**Frå:** Ulrik Storm [mailto:us@mannik-storm.dk]  
**Sendt:** 18. december 2015 13:57  
**Til:** mettehe@dragør.dk; Plan og Teknik Dragør Kommune  
**Cc:** Brita Sommer; Søren Hvalsø  
**Emne:** Øresunds Allé 67, svar på indsigelser fra naboer

Villa  
 Øresunds Allé 67 - 2791 Draagør  
 Situationsplan  
 A\_N\_0\_0\_1\_TE  
 Søgnr. 7XX-15  
 Teg. nr.

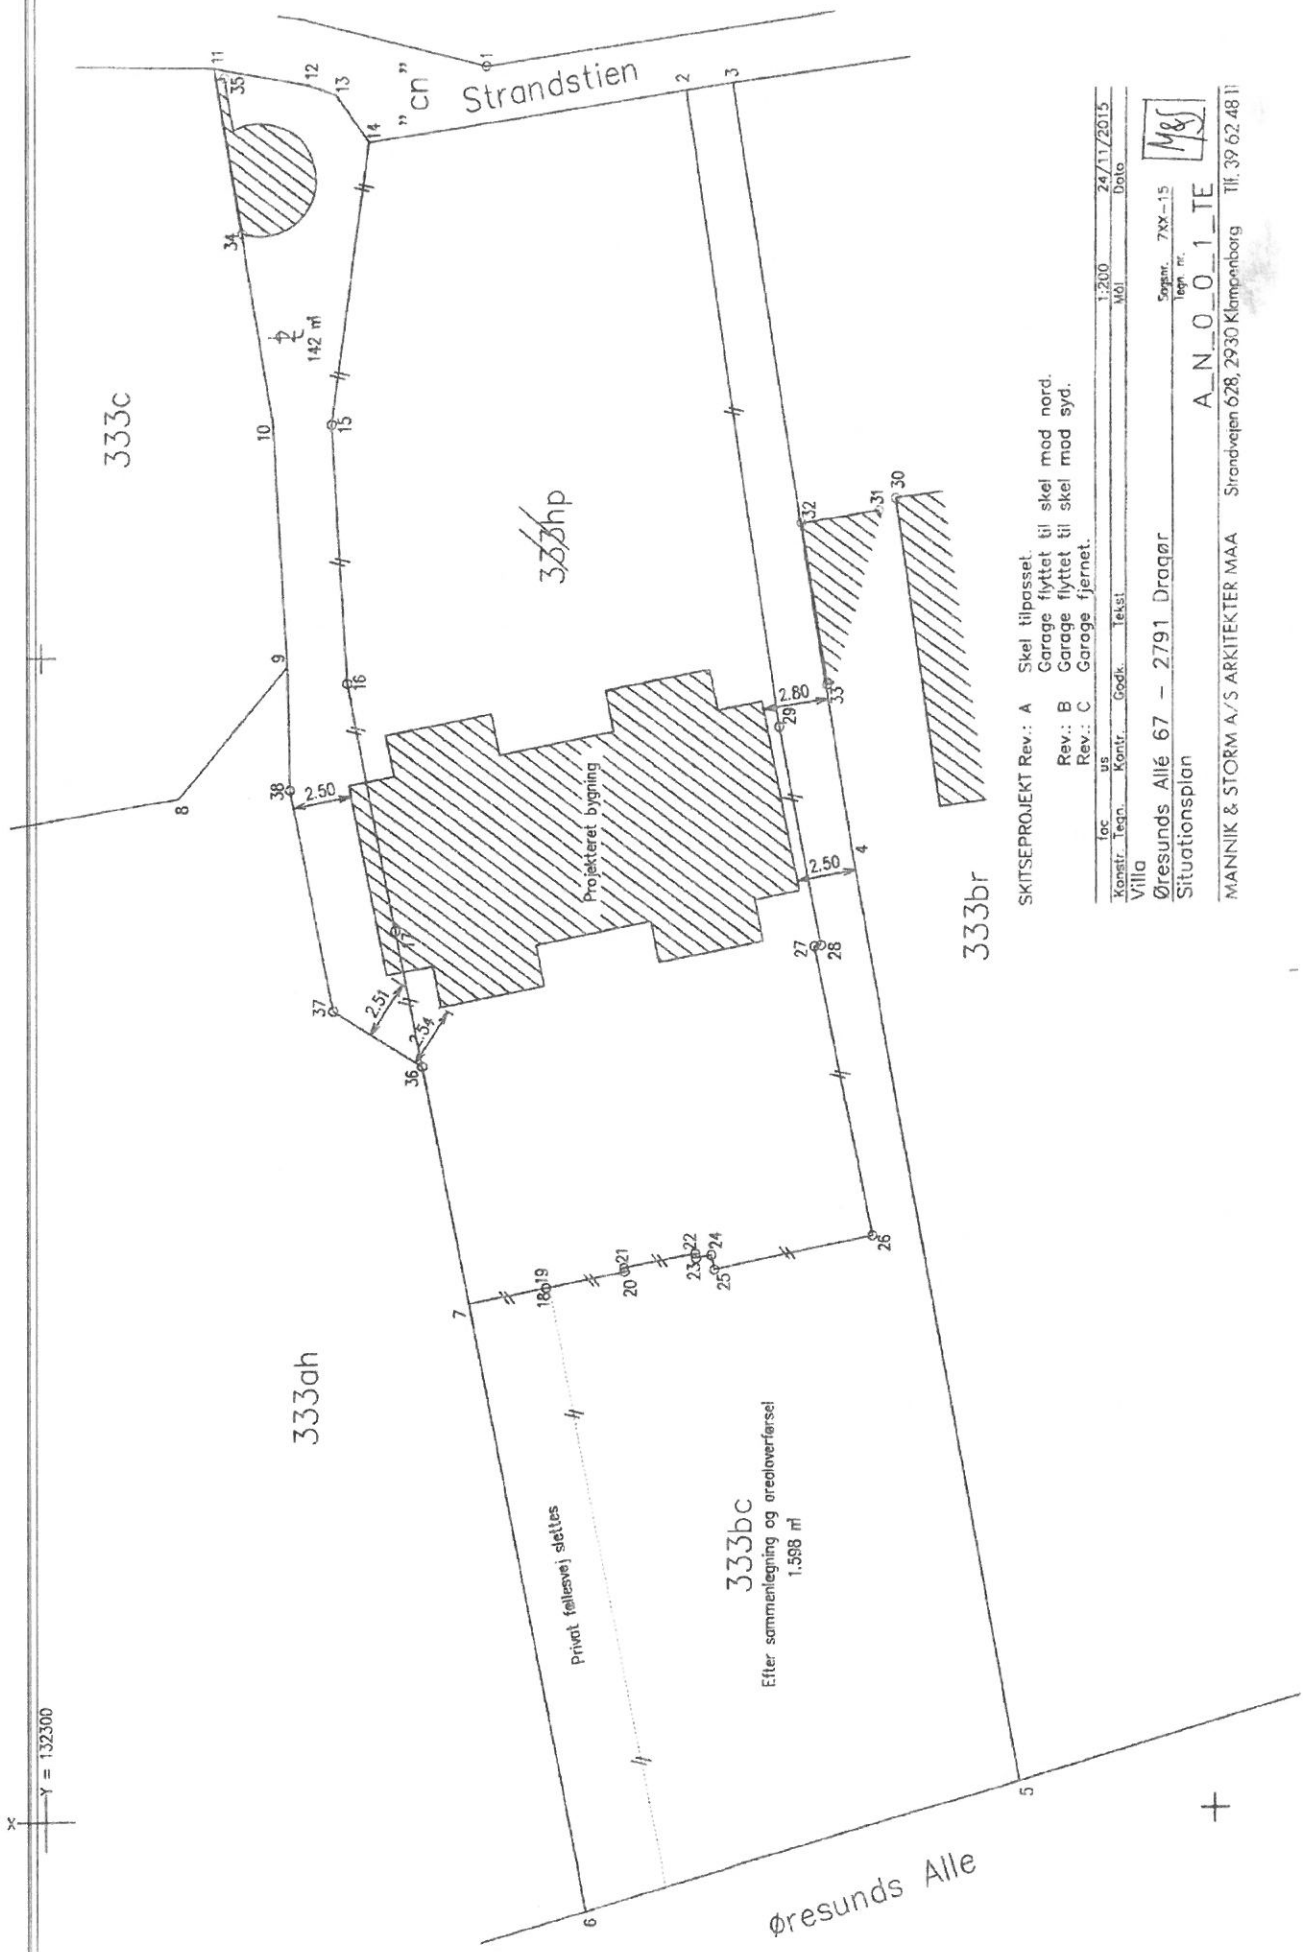
SKITSEPROJEKT Rev.: A Skel tilpasset.  
 Garage flyttet til skel mod nord.  
 Rev.: B Garage flyttet til skel mod syd.  
 Rev.: C Garage fjernet.

SKITSEPROJEKT  
 for  
 Konstr. Term. Kontr. Godk. Tekst  
 1:100 MØ  
 24/11/2015 Dato  
 Villa  
 Øresunds Allé 67 – 2791 Dragør  
 Skråt højdegrænseplan –  
 ved skel mod nabo og sti  
 MANNIK & STORM A/S ARKITEKTER MAA Strøndavejen 628, 2930 Klampenborg Tlf. 39 62 48 11  
 A\_N\_1\_X\_2  
 148

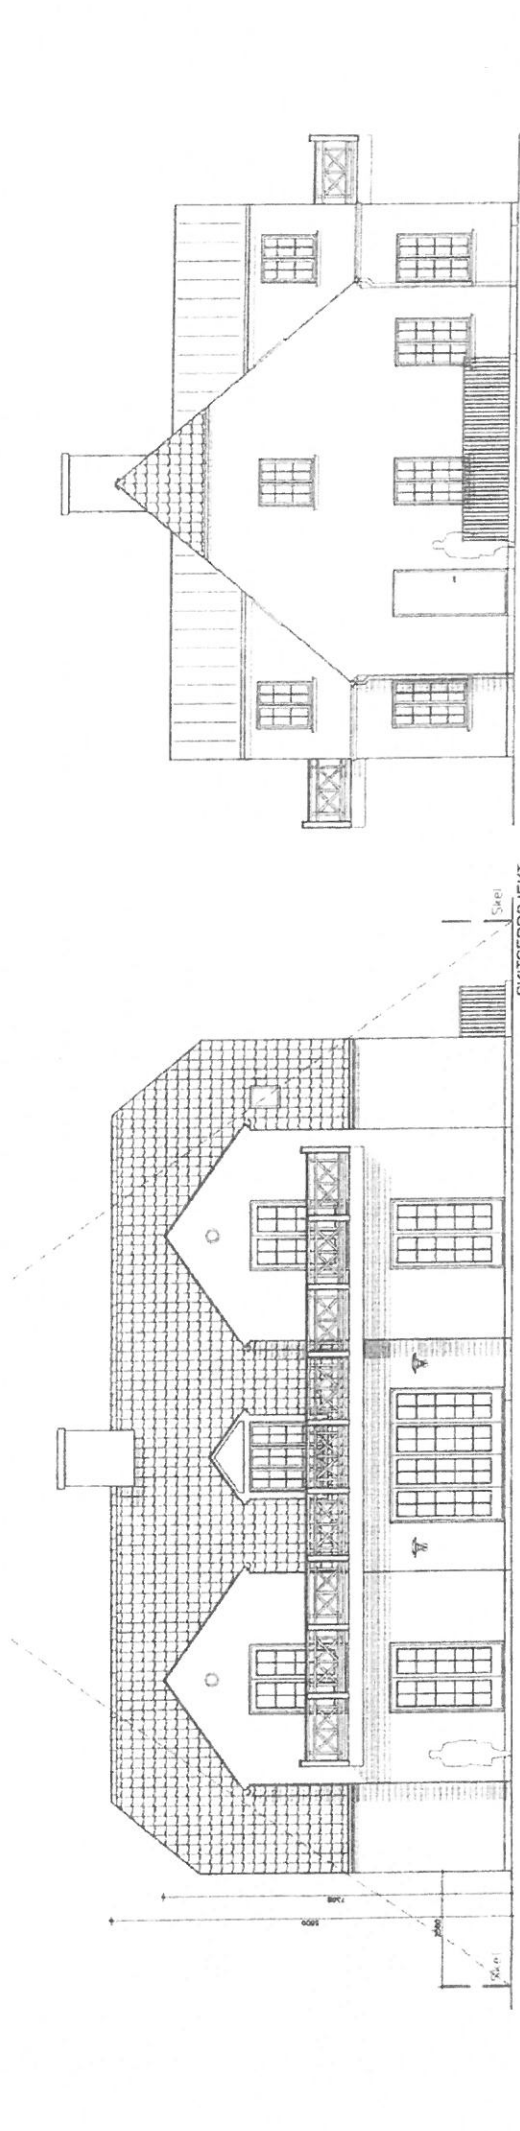
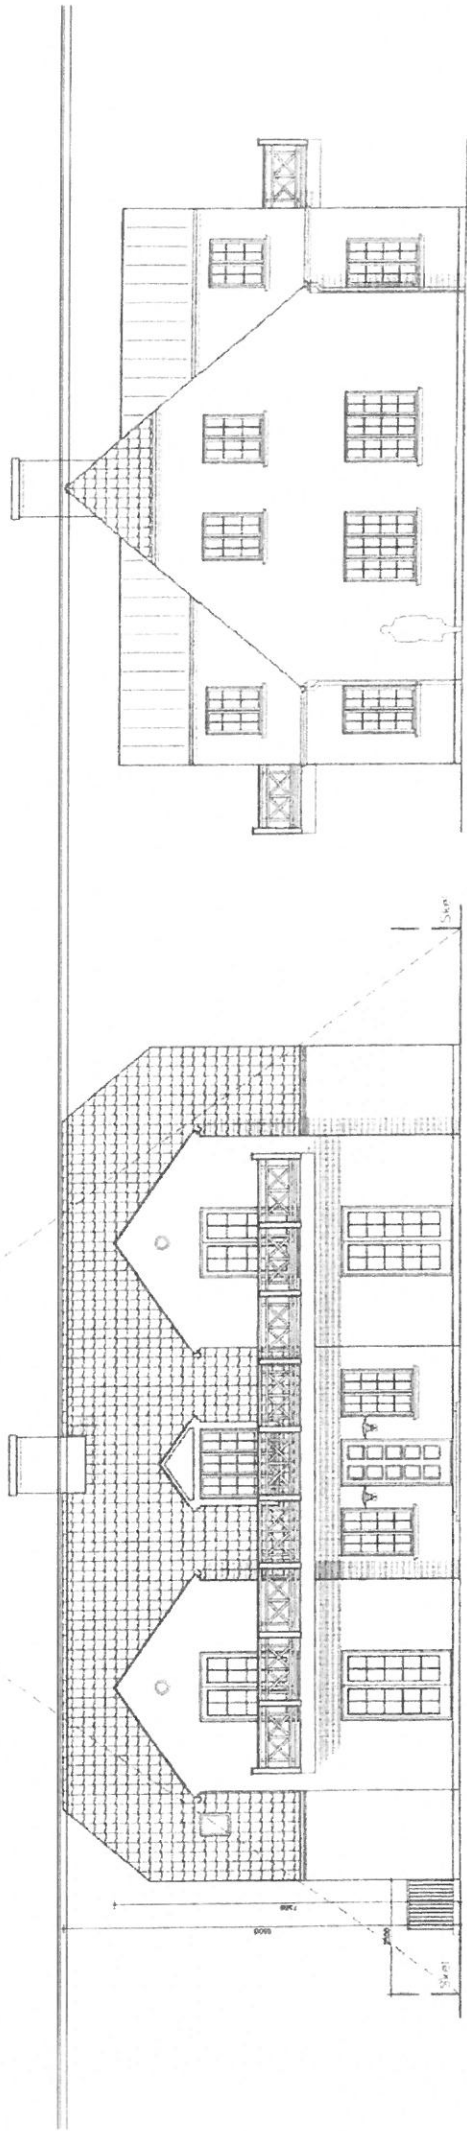
Det er en misforståelse at det skråhøjdegrænseplan gælder gavltrekanter.  
Gavlene kan placeres som vist så længe afstand til skel på 2,5 meter er overholdt.
